## RECUEIL DES AVIS ISSUS DE LA CONSULTATION AUPRÈS DES MINISTÈRES ET ORGANISMES

**Objet : Projet minier aurifère Canadian Malartic  
(3211-16-0003)**

**Objet : Projet minier aurifère Canadian Malartic (3211-16-003) : analyse de la recevabilité du document contenant les réponses aux questions et commentaires sur l'étude d'impact**

Figure 1 : Limites géométriques d'un écran

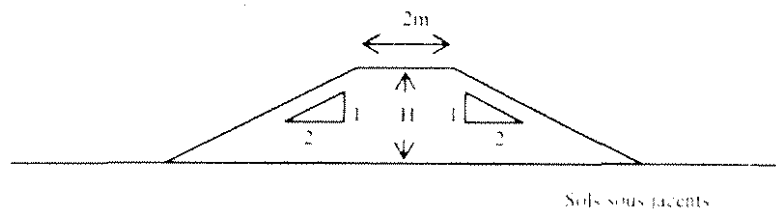
La géométrie d'un écran sera limitée par, une largeur de palier de 2 mètres au maximum, des pentes de talus de 1V : 2H ou plus abrupte et la hauteur (H) nécessaire pour limité l'impact visuel ou permettre l'atteinte des niveaux sonores maximum permis (figure 1).

La pente de talus acceptable sera établie sur la base d'une étude de stabilité du recouvrement, de la masse de sols contaminés constituant l'écran, ainsi que des sols sous jacent.
